# Ministero dell'Ambiente e della Sicurezza Energetica

**Parere n. 23 del 6 settembre 2024**

<b>Progetto:</b>	<p><i>Aggiornamento Piano di Utilizzo, ai sensi dell'art. 15 co.1 del DPR 120/2017</i></p> <p><b>Piano straordinario per l'accessibilità a Cortina 2021 - S.S. 51 "di Alemagna" - Attraversamento dell'abitato di Tai di Cadore</b></p> <p><b>ID_VIP 12431</b></p>
<b>Proponente:</b>	<p><b>Società ANAS S.p.a.</b></p>

**Figura 1 Schema complessivo della gestione delle TRS nei cantieri Tai di Cadore, Valle di Cadore e San Vito di Cadore**

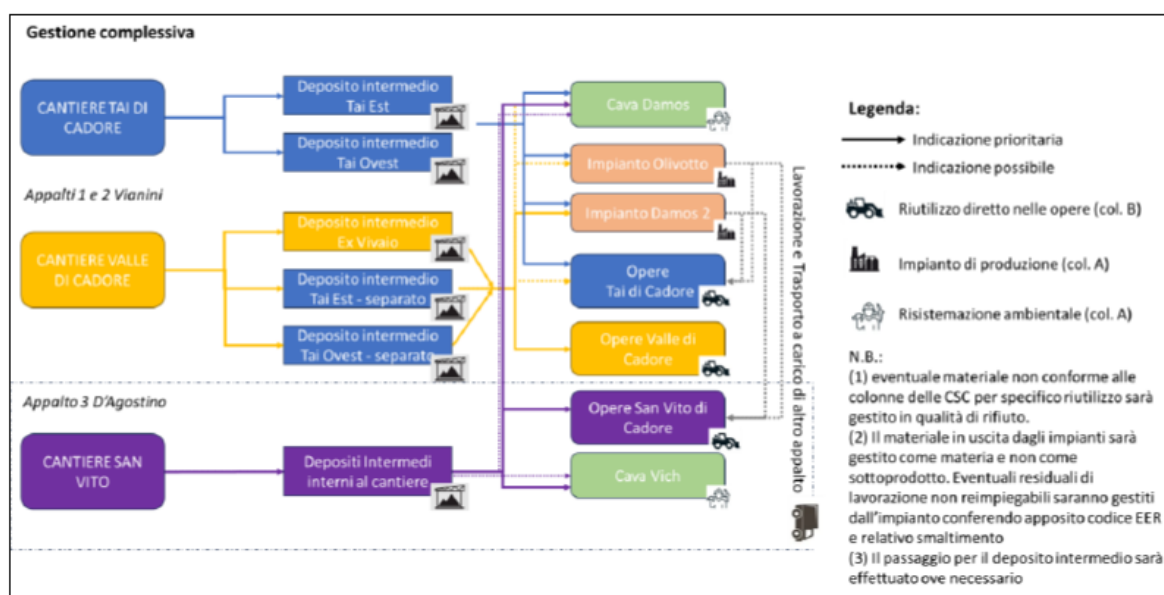
Il Proponente riporta in conclusione all'Appendice lo schema complessivo della gestione delle TRS che di seguito si riporta.
